COMUNE DI MODENA

DELIBERAZIONE DEL CONSIGLIO COMUNALE SEDUTA DEL 25/01/2024

PROCEDIMENTO UNICO AI SENSI DELL'ART. 53, COMMA 1, LETTERA B) DELLA L.R. 24/2017 PER L'APPROVAZIONE DEL PROGETTO DEFINITIVO DI AMPLIAMENTO DELLA SEDE AZIENDALE CON EFFETTO DI VARIANTE AGLI STRUMENTI URBANISTICI VIGENTI, SITO IN MODENA, VIA DELL'INDUSTRIA N. 81, IDENTIFICATO CATASTALMENTE AL FOGLIO 129, MAPPALE 348. PRATICA EDILIZIA N. 6736/2022 BITEM SRL. PRESA D'ATTO DELLA DETERMINAZIONE CONCLUSIVA DELLA CONFERENZA DI SERVIZI E RATIFICA DELLA VARIANTE ALLO STRUMENTO URBANISTICO DEL COMUNE DI MODENA

OGGETTO: DETERMINAZIONE MOTIVATA DI CONCLUSIONE POSITIVA DELLA CONFERENZA DI SERVIZI DECISORIA COME PREVISTO DAL COMMA 6 DELL'ART. 14-BIS DELLA LEGGE 241/90, IN MODALITÀ SINCRONA, AI SENSI DELL'ART. 14-TER, DELLA L. 241/90.

Estratto stato di progetto planimetria generale

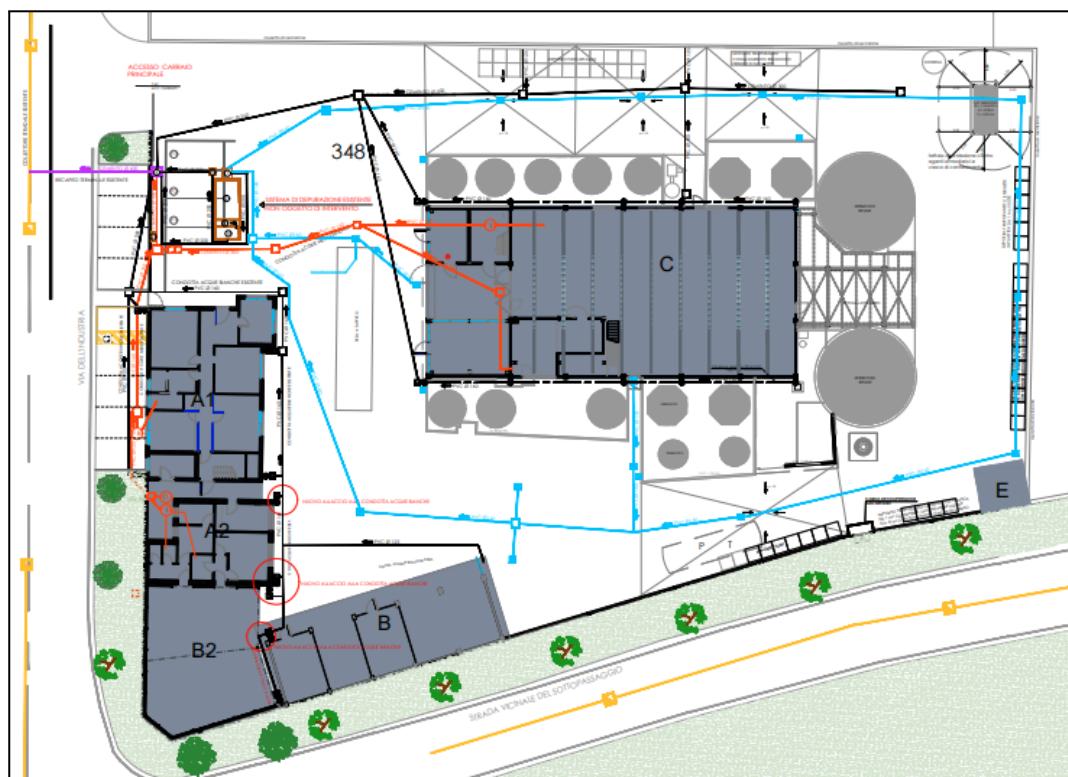
- in relazione al RUE vigente, l'attività in questione è collocata nella ZE 671 area 02 all'interno della Zona industriale di Modena Est ed il progetto è presentato in variante allo stesso, unicamente in deroga al rispetto delle norme di distanza dalle strade, in quanto l'aumento di superficie utile richiesta rientra all'interno della SU edificabile già ammessa nel lotto;

- sarà previsto un sistema fotovoltaico sulla copertura della porzione in ampliamento e su parte della copertura della palazzina esistente che permetterà di alimentare un unico generatore per la climatizzazione invernale ed estiva che utilizzerà unicamente energia elettrica;

la scrivente Agenzia, per gli aspetti di competenza, esprime parere favorevole agli interventi in progetto, in variante al RUE vigente del Comune di Modena, con le prescrizioni di carattere ambientale di seguito indicate.

TAV 7A

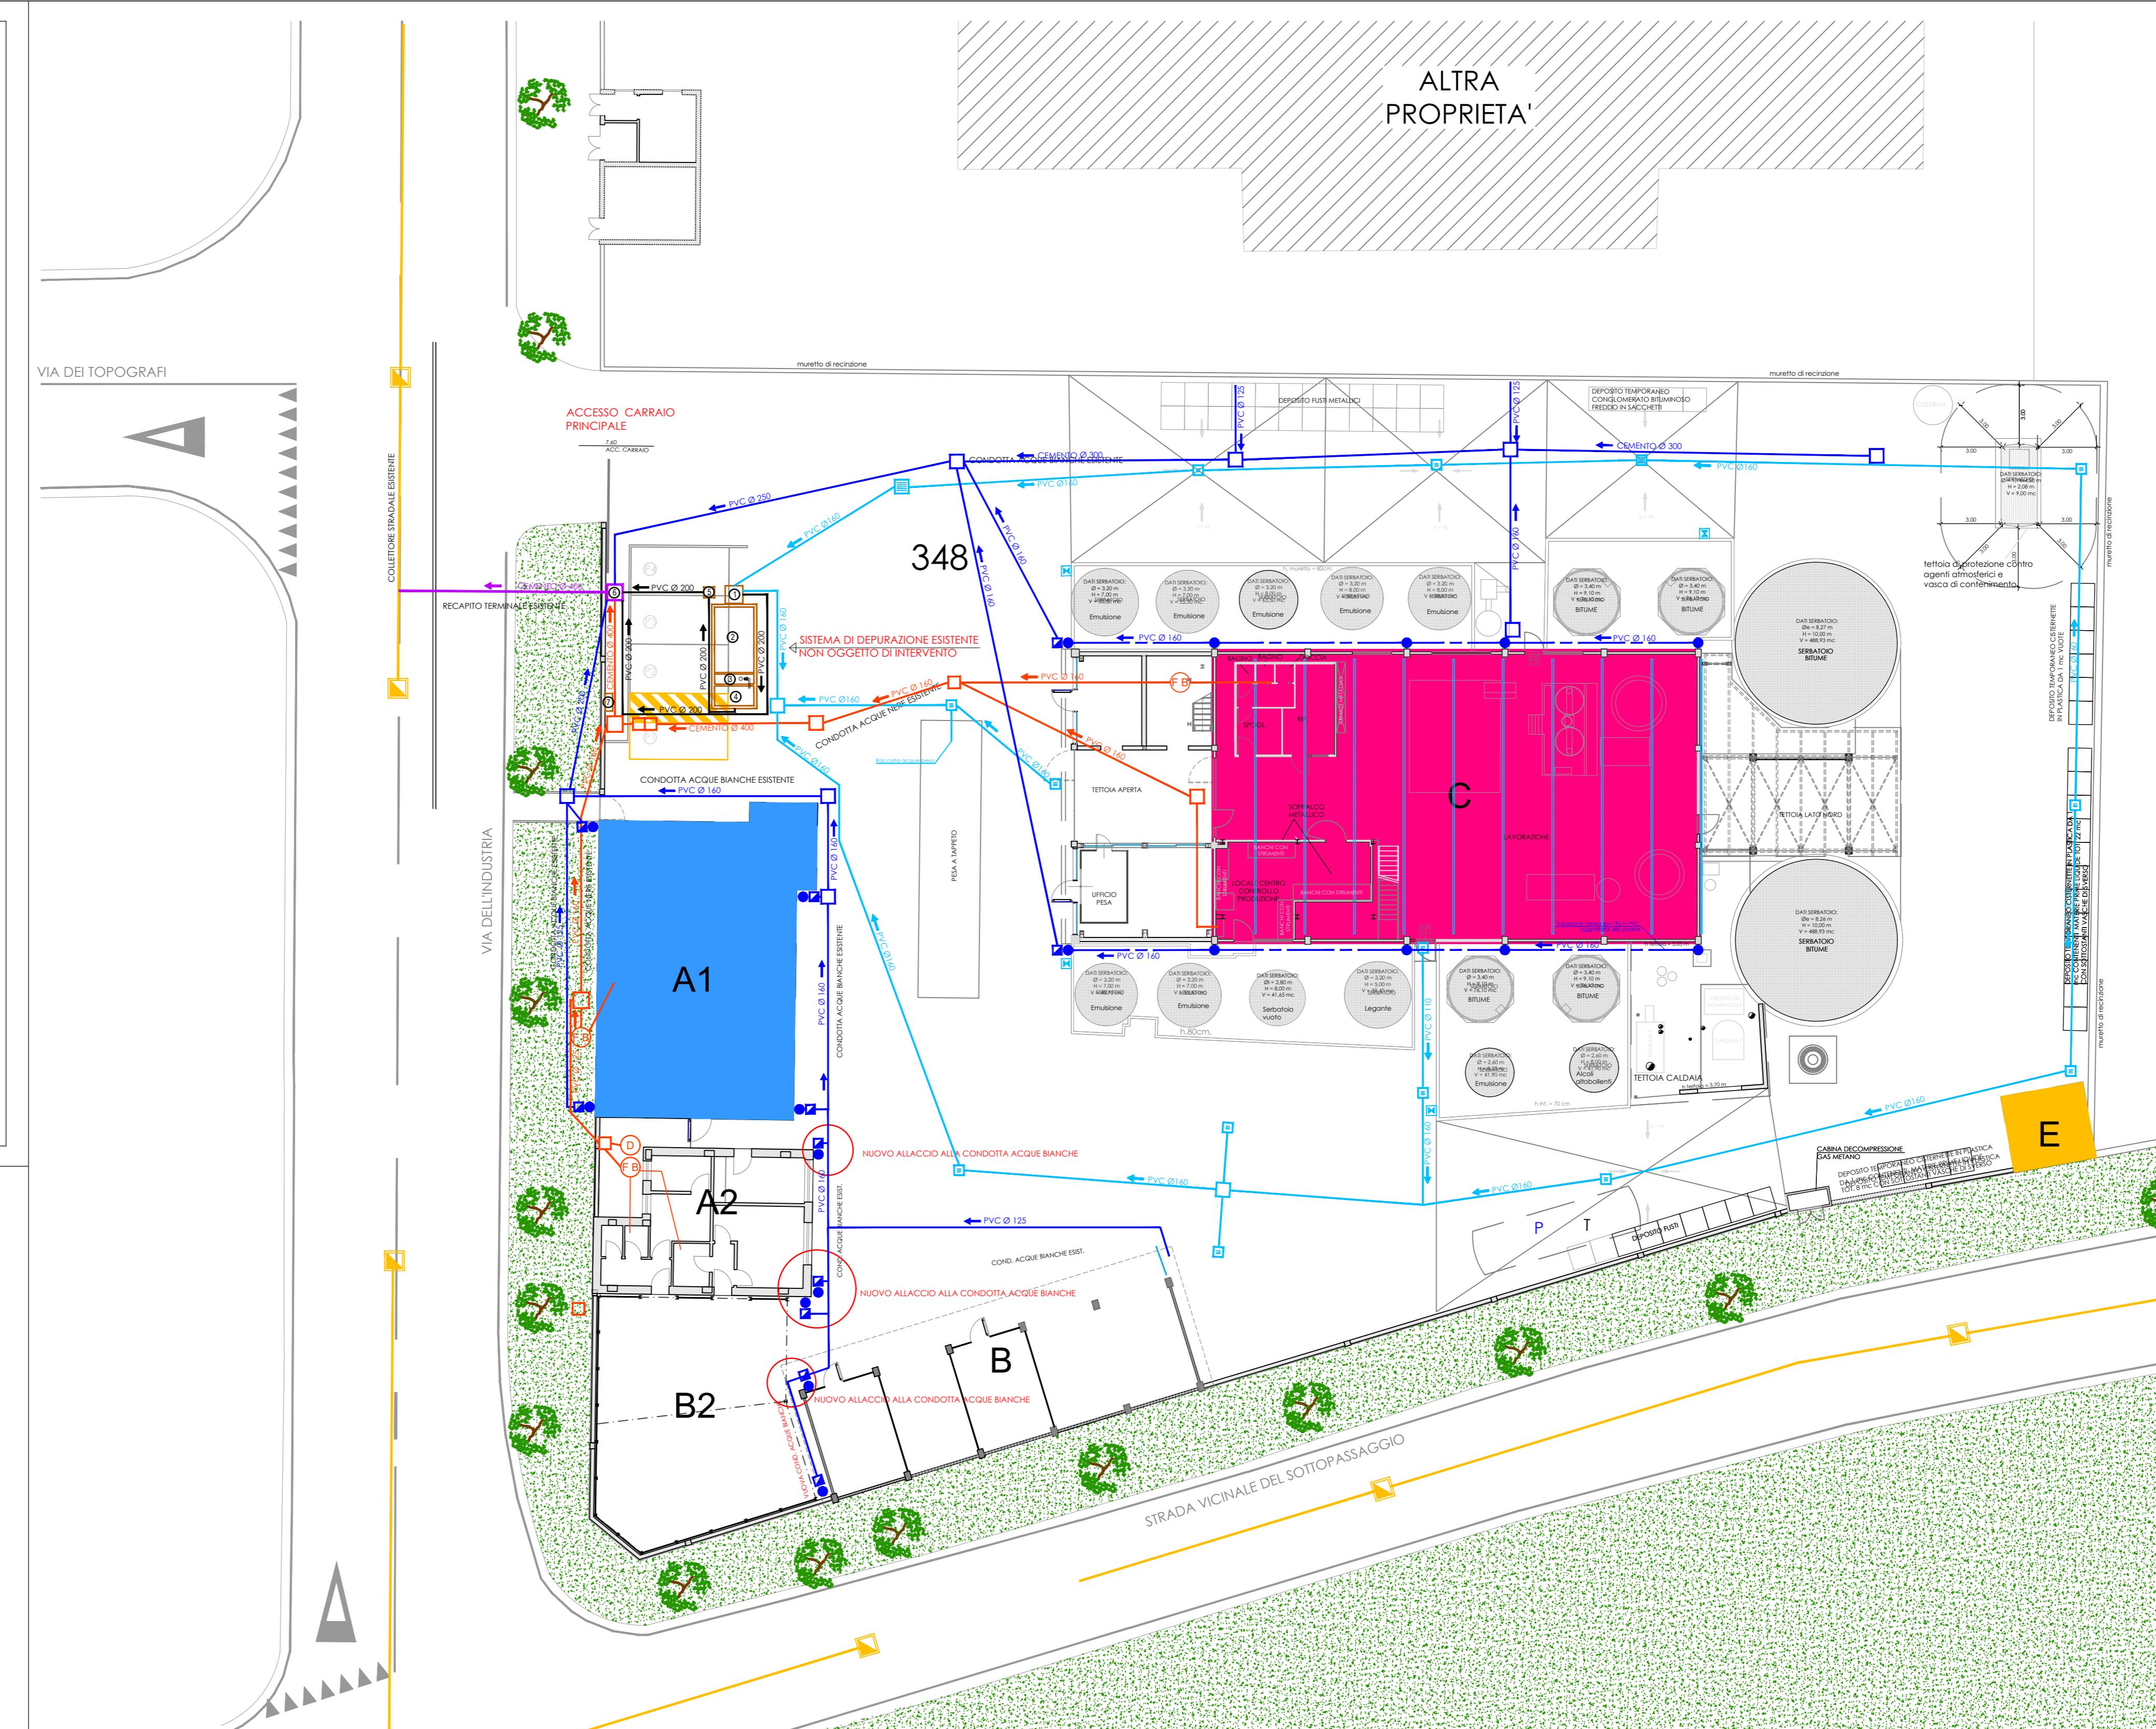
La segnaletica orizzontale e verticale dovrà essere concordata con l'Ufficio scrivente prima della fine dei lavori attraverso un elaborato planimetrico che costituirà la base per l'ordinanza di viabilità.
